① 国道445号 管理者：熊本県

関係課一覧

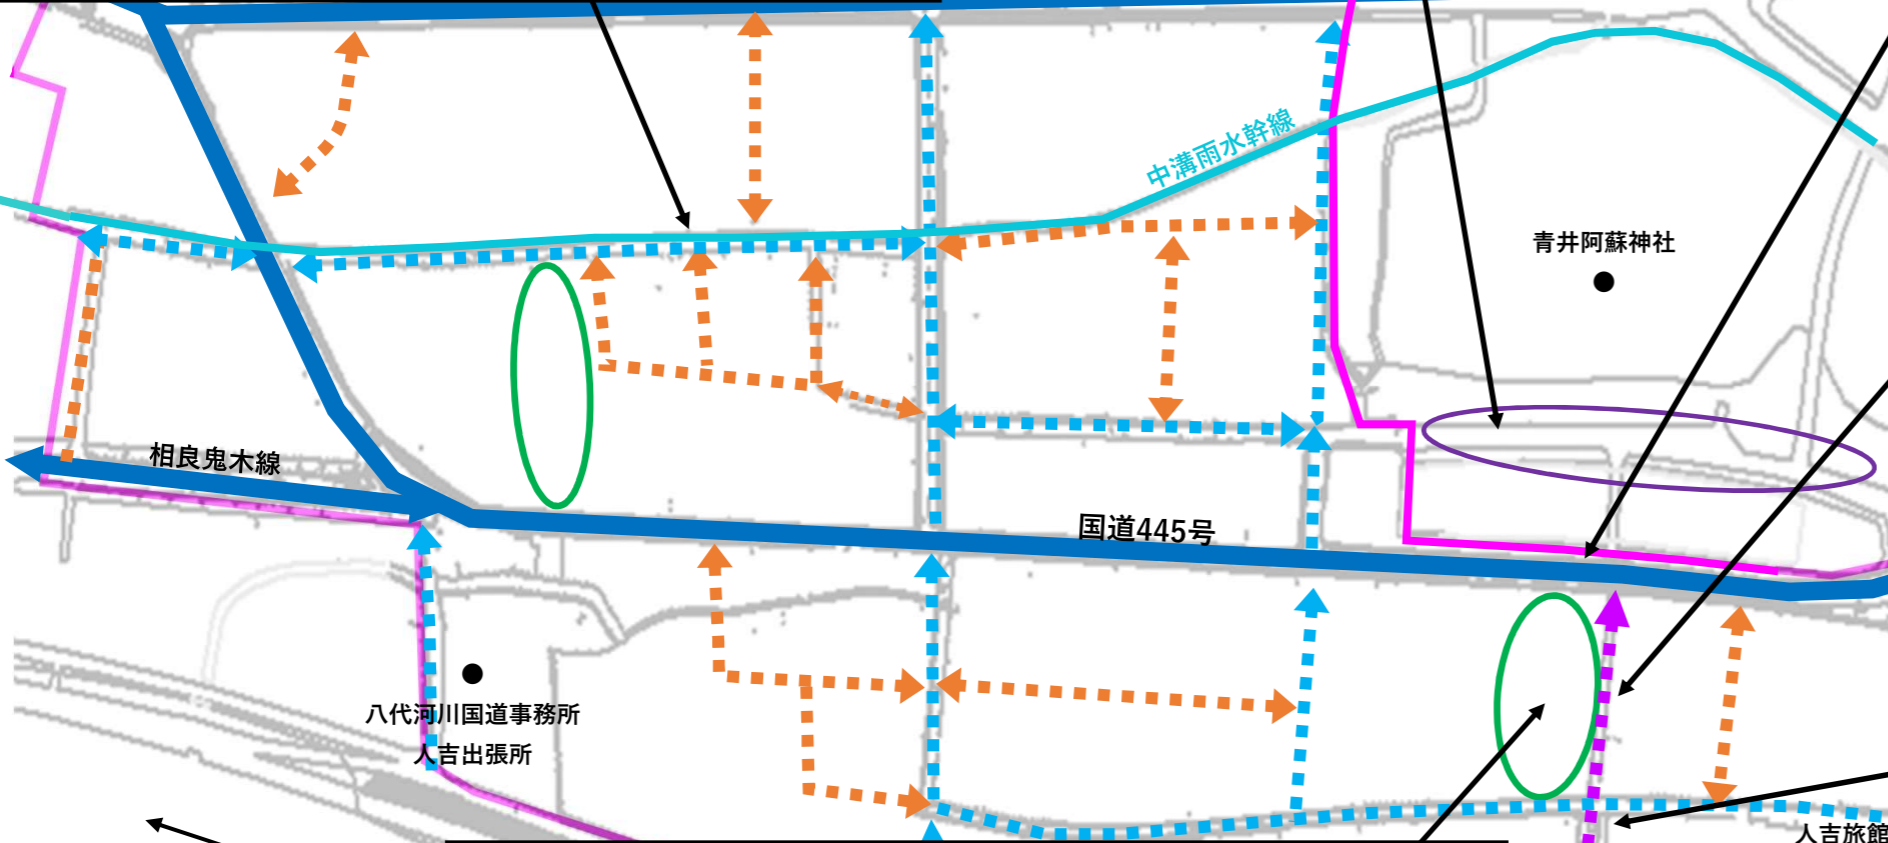
- ・ 景観として水が流れている様子は見えていた方がよい。(市)
- ・ 蓋がある区間は風情がなくなった。(市)(下)
- ・ 蓋があると清掃しなくて済むため楽になる。(下)
- ・ 蓋が掛かっていると人が落ちたときに探せなくなる。(市)(下)
- ・ 御溝川は複雑に分かれているので、水系図があると議論しやすい。(市)(下)
- ・ 青井阿蘇神社周辺は水と親しむホテルが飛ぶような環境を望む。(市)(下)
- ・ 南側の方へ地形が下がっているため排水対策が必要。(下)

- ・ 拡幅により生活利用者以外の方が通行するようになり、（青井阿蘇神社前の）青井宝来線の交通も増えるのではないかと。当道路は子供や観光客の歩行が多い上、スピードを出す車両も多いため、その点考慮できないか。(道)

- ・ まちが便利になると通過交通が増える。(都)(道)(市)
- ・ 禊橋から参道への横断が難しくなる。(都)(道)(市)
- ・ 都市計画審議会でも横断が難しくなると意見があった。(都)
- ・ 歩行者が横断歩道に立っても車両が止まらない。(道)(地)
- ・ 信号機の検討も必要ではないか。(道)
- ・ 広域的な道路ネットワークの観点も踏まえ検討してほしい。(都)(道)(市)
- ・ 住民は閑静な生活環境への配慮も必要。(都)(道)(市)
- ・ 5年計画を目途にスピード感を持ってやっていただきたい。(市)
- ・ 蓮池の南側が5m拡がるとした場合、南側の人々が了解しているのか。(都)(市)

- ・ 参道は車両も入るのか。(道)(市)
- ・ 制度上、歩行者専用道路として整備できるのか。(道)(市)
- ・ ゆっくり歩きながら、風情を楽しめる参道が理想。(都)(道)(市)

- ・ 昔のおくち祭りでは、御旅所を金刀比羅宮として御神輿を置いていた。(文)
- ・ 歴史や文化を感じていただくために、金刀比羅宮や石垣を活かした検討が必要。(文)
- ・ 参勤交代で参道を通っていた。(文)
- ・ 参勤交代でお参りして、船で出た歴史がある。(文)(市)
- ・ 金刀比羅宮を参道の中央に置き、周りを歩くものよい。(文)(市)
- ・ 交流拠点施設と併せて駐車場の検討が必要。(商)(市)

- ・ 水害時の一時避難場所にはならないのでは。(市)(都)(防)
- ・ 地震による災害も想定され、一時避難場所は必要ではないか。(市)(都)(防)
- ・ 地震時は青井阿蘇神社でいいのではないかと。(市)(都)(防)
- ・ 周辺の施設等と連携した防災拠点ができないか。(市)(都)(防)
- ・ ヘリポートが必要ではないか。(防)

- ・ 球磨川まで繋ぐ参道として、「かわまちづくり」との連携は必須。（堤防のコンクリート壁や樋門があるだけ。）(復)(市)
- ・ 階段の整備を要望したが安全面から断られた。(復)(市)

- ・ 水害時のJRの向こう（北側）への避難経路を考える必要がある。(復)(道)(防)
- ・ 北に抜ける駒井田アンダーパスがあるが、今回水が溜まった。(復)(道)(防)
- ・ 賑わいや避難について、人吉駅、中心市街地等との繋がりも考えないといけない。(復)(防)(市)
- ・ モソカステーションとの連携。(地)
- ・ 本協議会だけではなく、住民・事業者の意見も重要ではないか。(市)
